Znak sprawy: ZP.271.2.2024

## WYJAŚNIENIA NR 2 TREŚCI SPECYFIKACJI WARUNKÓW ZAMÓWIENIA

**Nazwa nadana Zamówieniu:** Modernizacja istniejącego oświetlenia ulicznego na terenie gminy Łapsze Niżne

AxBxC (mm) 555x629x555

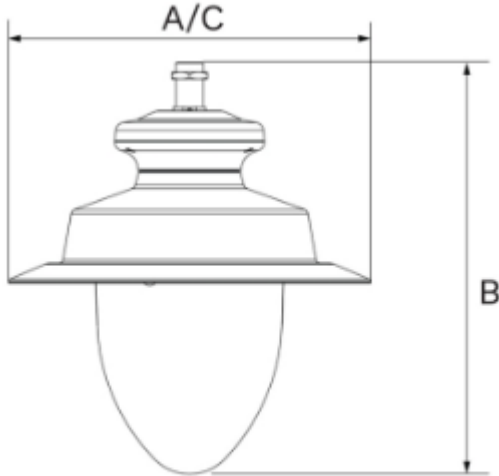
W związku z powyższym prosimy o potwierdzenie czy dobrze rozumiemy, że Zamawiający wymaga aby oferowane oprawy stylizowane (równoważny do wskazanych ALBANY) posiadały cechy wzornicze oraz wymiary oprawy oświetleniowej zgodnie z rysunkiem poniżej. Natomiast dla rozszerzenia konkurencyjności postępowania Zamawiający dopuszczalna tolerancja wymiarów +/-10%, pod warunkiem zachowania proporcji oraz kształtu.

Zamawiający informuje, iż oprawy stylizowane oraz oprawy typu ALBANA mają posiadać cechy wzornicze oraz wymiary oprawy oświetleniowej zgodnie z rysunkiem powyżej. Zamawiający dopuszczalna tolerancję wymiarów +/-10%, pod warunkiem zachowania proporcji oraz kształtu. Zamawiający w ramach wspomnianego rozszerzenia konkurencyjności, dopuszcza również zastosowanie opraw stylizowanych oraz opraw typu ALBANA, opisanych w udzielonych wyjaśnieniach nr 1 do SWZ z dnia 7 maja 2024r.
